## 改善箇所説明図①

### 基準不適合発生箇所

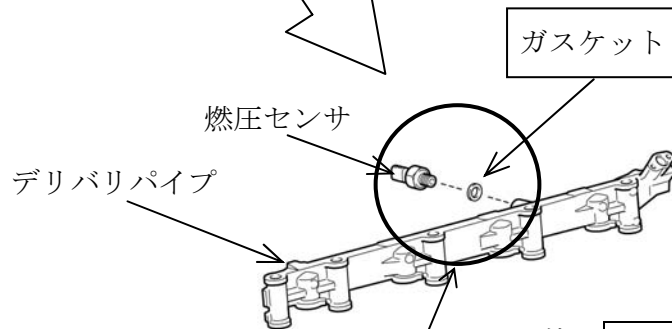
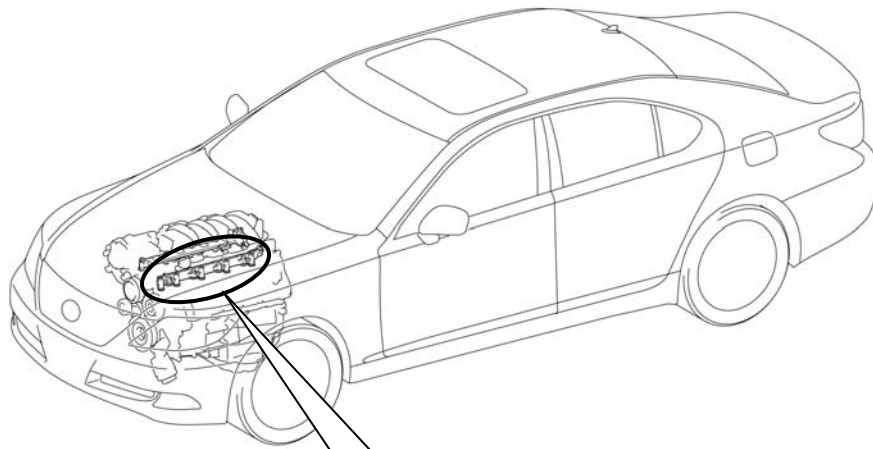
原動機の燃料配管（デリバリパイプ）において、燃圧センサ締結面の平滑度が不適切なため、燃圧センサを規定トルクで締め付けても締結力が不足しているものがある。そのため、燃圧センサ締結部がゆるみ、燃料が漏れるおそれがある。

全車両、デリバリパイプの燃圧センサ締結面を研磨し、ガスケットを新品と交換して燃圧センサを適正に締め付ける。
